PARECER TÉCNICO

CENTROS INTEGRADOS DE GERENCIAMENTO DE RISCOS E DESASTRES

1 DO OBJETO

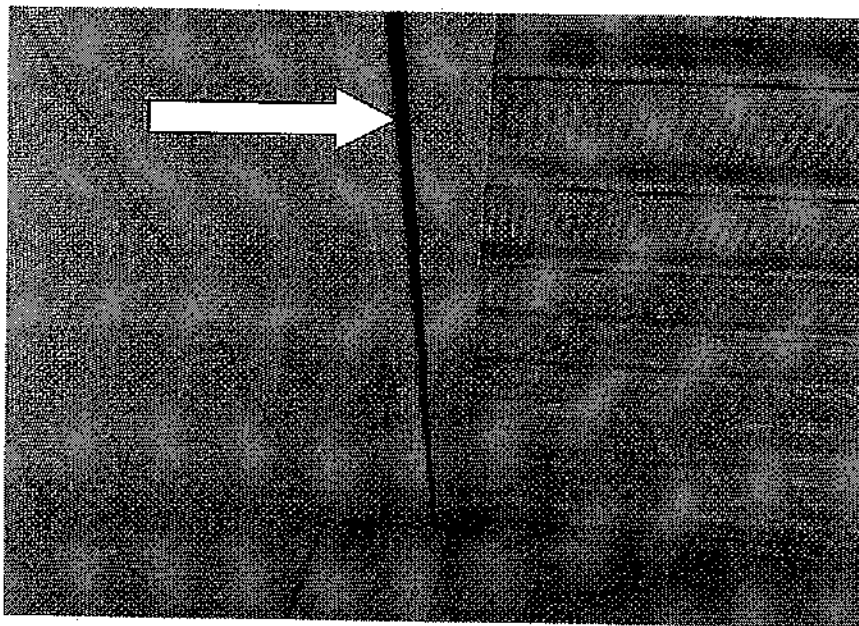
A porta de enrolar na entrada esta apresentando problemas nas manobras de abrir e fechar, enroscando em sua operação. Também existe um espaço entre a estrutura e a base da porta que contribui para a passagem de água da chuva

Obs: Referente problemas de infiltração das águas pluviais, a solução paliativa de colocar mais selante na cobertura não vai resolver o problema. Uma alternativa seria desmontar toda a cobertura, recolocar as calhas com inclinação mais que 0,5%, executar a cobertura em duas águas para poder utilizar a outra calha. Outra alternativa seria instalar uma cobertura única com caída para os fundos com calha externa para captação, e na frete elevar a cobertura escondendo com uma platibanda.
